新潟市新龜田清掃センター  
整備・運営事業に係る  
入札説明書等に関する質問回答（第1回）

令和6年6月12日

新潟市

図1 地域貢献金額の加算対象の範囲（分担施工方式：乙型JVの場合）

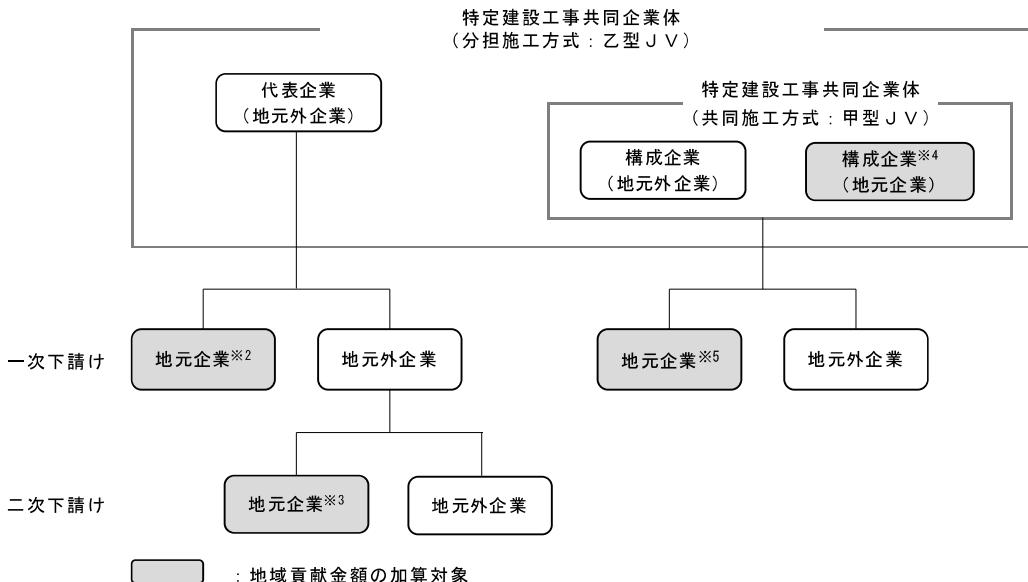
※1 乙型JVの構成企業（地元企業）受注額から一次下請け（地元外企業）への発注額を除いた金額を加算対象とする。

※2 乙型JVの構成企業（地元外企業）から地元企業への発注額のうち、二次下請け（地元外企業）への発注額を除いた金額を加算対象とする。

※3 一次下請けの地元外企業から地元企業への発注額（100%）を加算対象とする。
